Bilag til Lyngby-Taarbæk Kommunes afgørelse om VVM pligt/myndighedsvurdering

Projekt navn: Interimskedler, Virumsgårdsvej 21 (genfremsendelse af ansøgning)

Bilag 4 – Terrænsnit øst-vest (Virumgårdsvej med kig mod nord)

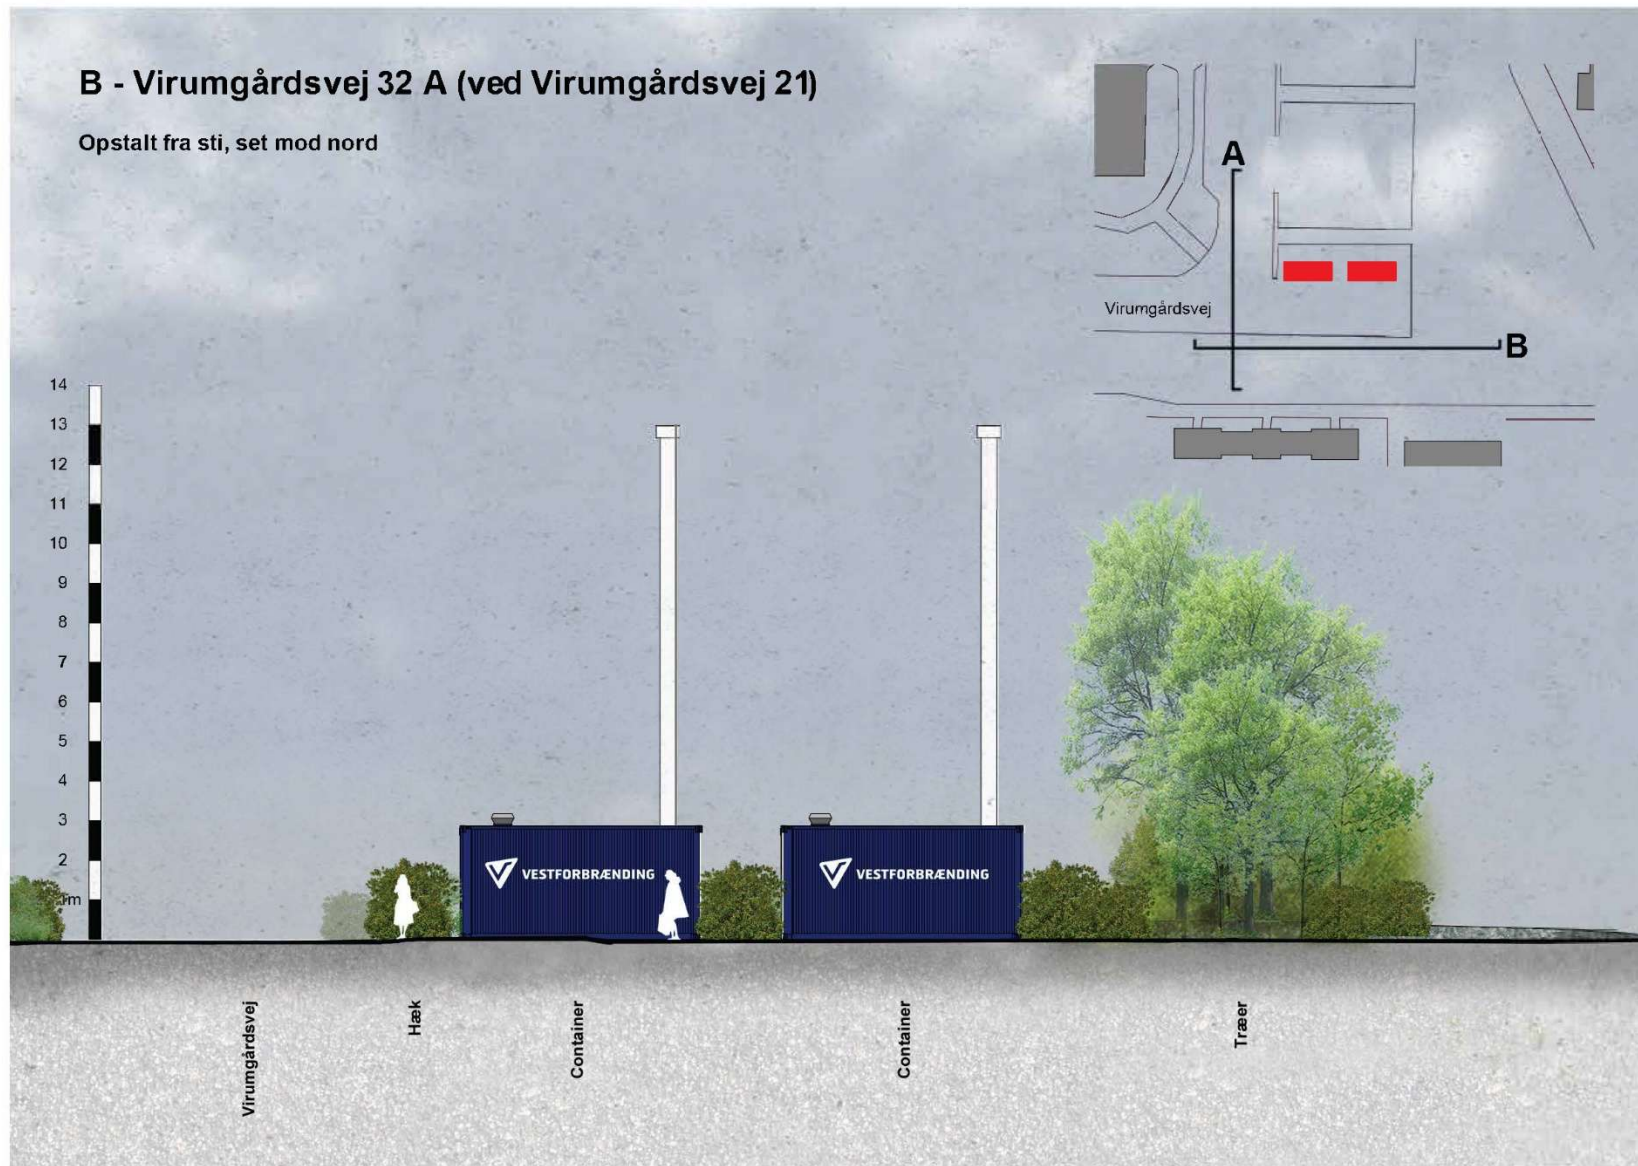
BEMÆRK: Containerne er flyttet længere mod øst i forhold til det, der er vist på terrænsnittet, så de nu går ind over arealet med træerne.
